监 理 联 系 单

工程名称：沭阳国凯新能源 10.1556MW 屋顶分布式光伏发电项目

ZHJL-LXD-002

事由：关于施工质量事宜

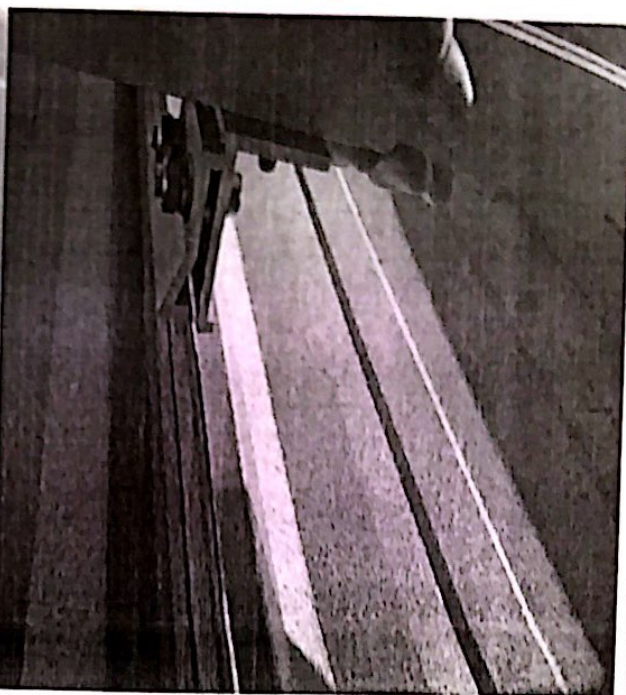
1：凯能 9#屋面彩钢瓦瓦型与施工采用的夹具不匹配，导致夹具安装后无法达到设计要求，现要求你方确定整改方案，抓紧时间整改，整改方案确定后报我方审核：

T型螺母脱落

夹具与瓦型不匹配
